リコール情報

平成 31 年 3 月 28 日届出 準備出来次第作業開始 リコール届出番号 外- 2788

大型のポールトラック仕様車の制動装置において、ポールトレーラー用エア供給口(カップリング)の増設に伴う改造方法が不適切なため、ブレーキ系統の圧縮空気容量が不足し、急制動時におけるトレーラーへの圧縮空気供給が一瞬遅れます。そのため、保安基準第12条(制動装置の基準)に適合しなくなります。

改善箇所説明図

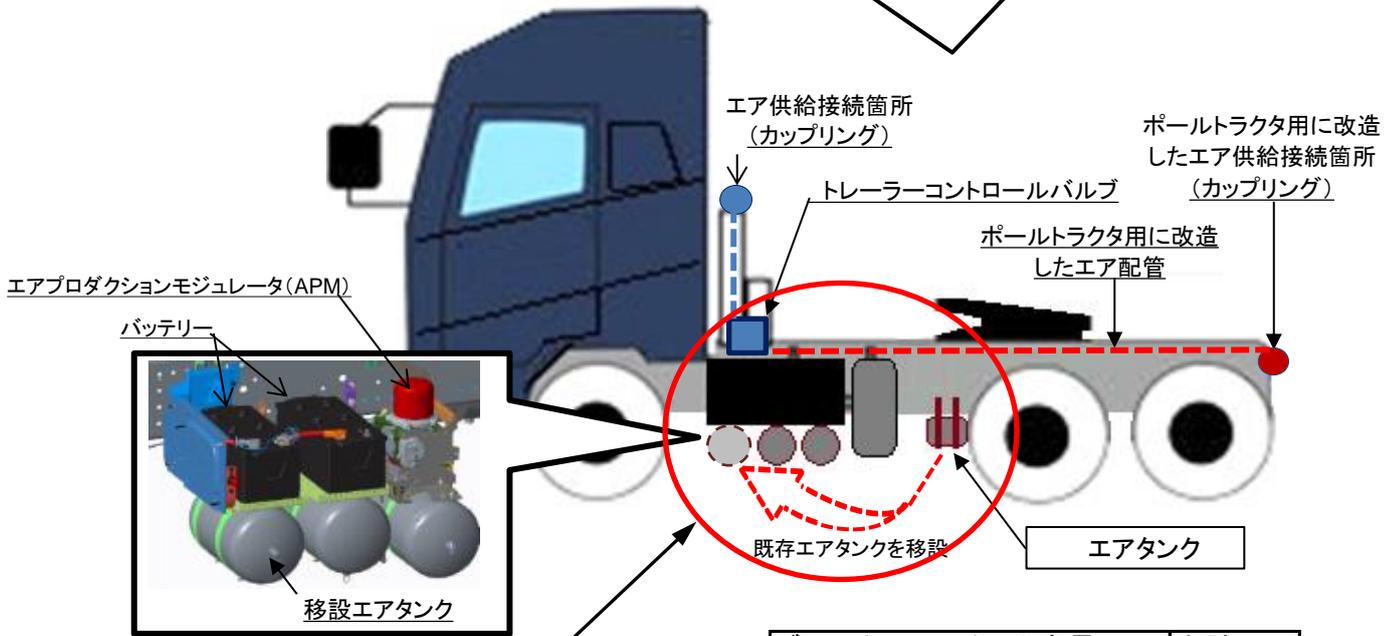
基準不適合発生箇所

ブレーキ用エアタンク容量		合計
対策前	38L+25L+38L	101L
対策後	38L+25L+38L+15L	116L

大型のポールトラクタ仕様車の制動装置において、ポールトレーラー用エア供給口（カップリング）の増設に伴う改造方法が不適切なため、ブレーキシステムの圧縮空気容量が不足し、急制動時におけるトレーラーへの圧縮空気供給が一瞬遅れることがある。そのため、保安基準第12条（制動装置の基準）に適合しなくなる。

改善措置の内容

全車両、ブレーキ系統にエアタンク（150）を左フレーム中央部に追加する。なお、当該部に既存のエアタンク（250）が装着されている場合は、バッテリーボックス下部へエアタンク（250）を移設する。

注： 内は、追加する部品を示す。

識別：追加したエアタンクの水抜きドレインに白又は、黄色のペイントを塗布する。
